《**天恵の海**》
2022(令和 4年)
11月30日
第239号
編集事務局 S.Oshida
TEL・FAX 019-623-1636

女川原発 1号機 天井クレーン走行部き裂事故への **質問状** 東北電力の回答と **意見交換会** **耐震安全, 更に高まる不安**

東北電力本店 会議室にて 11月2日

1号機天井クレーン走行部支持台座の亀裂説明 (2022年9月12日プレスリリース資料)

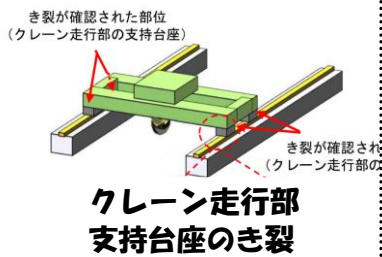
質問④ 本年七月八月の詳細点検による八箇所の支持台座のき裂の大きさなど教えてほしい。

コメント すべての台座にき裂があることは重大な機能不全である。

コメント 耐震580ガルのクレーンが367・5ガルの地震でき裂が入った。設計不良である。

回答 四箇所ある支持台座の各々二箇所でき裂を確認した。き裂の大きさは最大で長さが約60ミ、幅1ミ、深さが約10ミである。

回答 女川原発における該当地震時の最大加速度は367・5ガル、震度は5強、観測場所は1号機建設時点での基準地震動は375ガル。2008年に580ガルに引き上げた。天井クレーンに変形・曲がり・落下の危険などないかの点検を行ったが、問題ないと判断した。

3. 11大震災で損傷した天井クレーン走行部 (二〇一二年六月七日 プレスリリース)

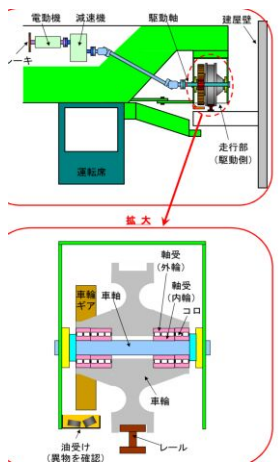
質問①③ 女川原発1号機の天井クレーンについて二〇一二年六月七日に「当該走行部の軸受けが損傷している事を確認した」と公表していた。その時の調査報告書を知りたい。

方太平洋沖地震によるものと推定し、二〇一三年一〇月に地震の影響を受けにくい走行部の軸受けに交換した。なお調査報告書は公表していない。修理した天井クレーンは、定期点検を行いながら作業などで使用している。 **コメント** 情報を最大限公開すべきだ。それが福島原発事故の教訓である。

回答 二〇一二年に公表した『女川1号機天井クレーン走行部の軸受けの損傷調査』では、軸受けの損傷を東北地
